技 術 連 絡 書

No. G－9021C	1／1
技術部　シリンダ技術Gr

件名
CP66シリーズ　エアシリンダ
φ40～φ100　ジャバラ止め部品の変更実施について

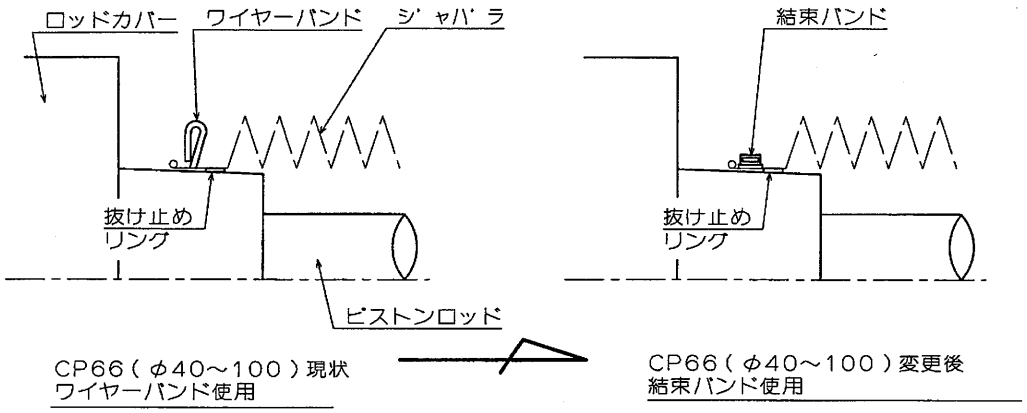
エアシリンダ総合カタログ№2221において
CP66シリーズ（φ100以下で標準材質：ネオプレン）のジャバラ止め部をワイヤーバンドから結束バンドに変更します。
本変更はCP66後継シリーズであるCP68シリーズに部品を統一するもので、CP68シリーズでジャバラ止めバンドとしての実績も積み重ねており、問題ありません。

2) 手配形式について
ジャバラ手配形式記号をA→Kに変更します。
現状のカタログは変更できていませんが、次回カタログ増刷時に変更の予定です。
